To: 5.1.2e | 5.1.2e @gelderland.nl]
Cc: 5.1.2e | 5.1.2e (Adec's Airinfra Consultants BV) | 5.1.2e @airinfra.eu]
From: 5.1.2e (Adec's Airinfra Consultants BV)
Sent: Wed 5/8/2024 11:44:35 AM
Subject: RE: Project De Kruif te Stroe procedure luchthavenregeling (LHR)
Received: Wed 5/8/2024 11:44:48 AM

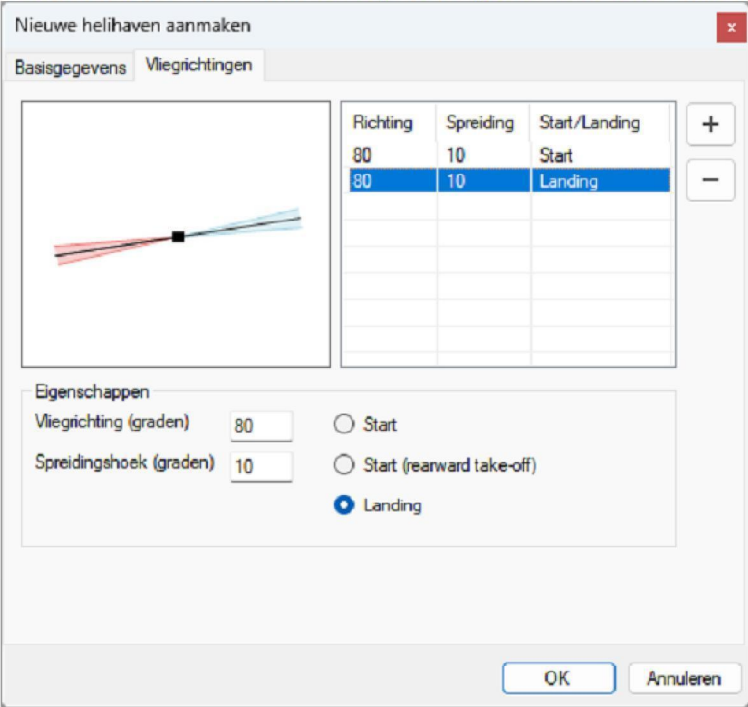
Om een indruk te krijgen van de impact van de wijzigingen hebben wij de oorspronkelijke contouren afkomstig van Peutz bekeken. Hierin viel het op dat deze niet overeen leken te komen met de oorspronkelijke in- en uitvliegroutes zoals getekend in het bijgevoegde plaatje van Peutz. De grootste uitstulpingen in de contouren liggen juist recht tegenover de getekende routes. Na verder uitpluizen lijkt dit de oorzaak: De landingen zijn destijds in dezelfde vliegrichting gedefinieerd als de starts, maar dit betekent dat ze dus vanaf de tegenovergestelde sector binnenvliegen (zie plaatje van invoermethode hieronder als voorbeeld:)

Doordat in de Peutz rapportage geen aparte landingsroutes zijn opgenomen is het 5.1.2e bij de eerdere controle helaas niet opgevallen dat de landingssectoren in Ldentool precies 180 graden verder liggen dan wat Peutz nu uiteindelijk aangeeft als gewenste landingssectoren. Het lijkt erop alsof Peutz bij het modelleren niet goed naar bovenstaande figuren gekeken heeft om te controleren of de sectoren op de door hun gewenste plek komen te liggen. Deze sectoren komen overeen met hoe de routes oorspronkelijk getekend zijn, maar er is te zien dat de contouren dus uitstulpen direct hiertegenover, vanwege de landingen (contouren in rood, startsectoren in blauw):

Aangezien de landingen het grootste aandeel hebben in de geluidcontouren, zorgt dit voor een verandering van de vorm van deze contouren. We hebben even ter check een berekening gemaakt met de voorgestelde aangepaste in- en uitvliegsectoren. Deze contouren zijn hieronder opgenomen (start- en landingsectoren in oranje, contouren in groen):

Zoals aangegeven is het bij de eerdere controle niet geconstateerd, maar het heeft waarschijnlijk wel tot gevolg dat er destijds al niet met een LHR volstaan kon worden, want de contour van 56 dB(A) komt met de gewenste landingsroutes nu buiten het luchthaventerrein uit. Bij het hanteren van de eerdere landingsroutes zal de overschrijding aan de oostkant waarschijnlijk iets kleiner worden (omdat het dan verdeeld wordt over 2 routes i.p.v. 1), maar blijft waarschijnlijk nog te groot.
